改善箇所説明図

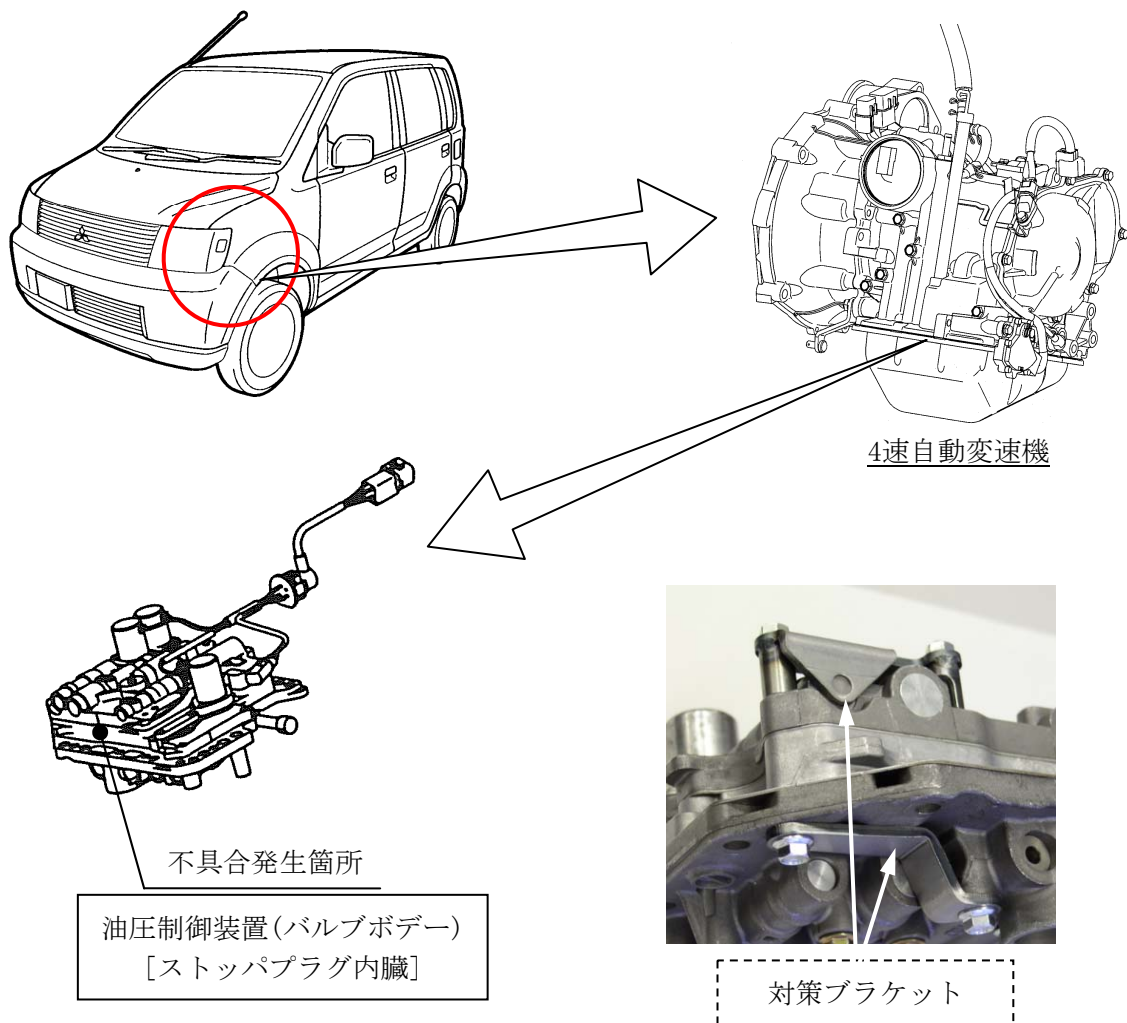
4 速自動変速機の油圧制御装置（バルブボデー）において、ストッパプラグの材質が不適切なため、高速走行や登坂走行等の高油温時の変速動作により、当該ストッパプラグが破損する場合があります。そのため、適正な油圧が保てず、変速ショックや変速不良が発生し、後退不能となるおそれがある。

全車両、バルブボデーを点検し、ストッパプラグが対策前品で破損していない場合は、対策ブラケットを追加する。ストッパプラグが破損している場合は、バルブボデーを対策品と交換する。

注：図中の [] 内は、ストッパプラグが破損していない場合の追加部品を示す。
図中の [] 内は、ストッパプラグが破損している場合の交換部品を示す。

識別：助手席側ドアのローワーヒンジにあるピン頭部に白または黄色のペイントを塗布する。
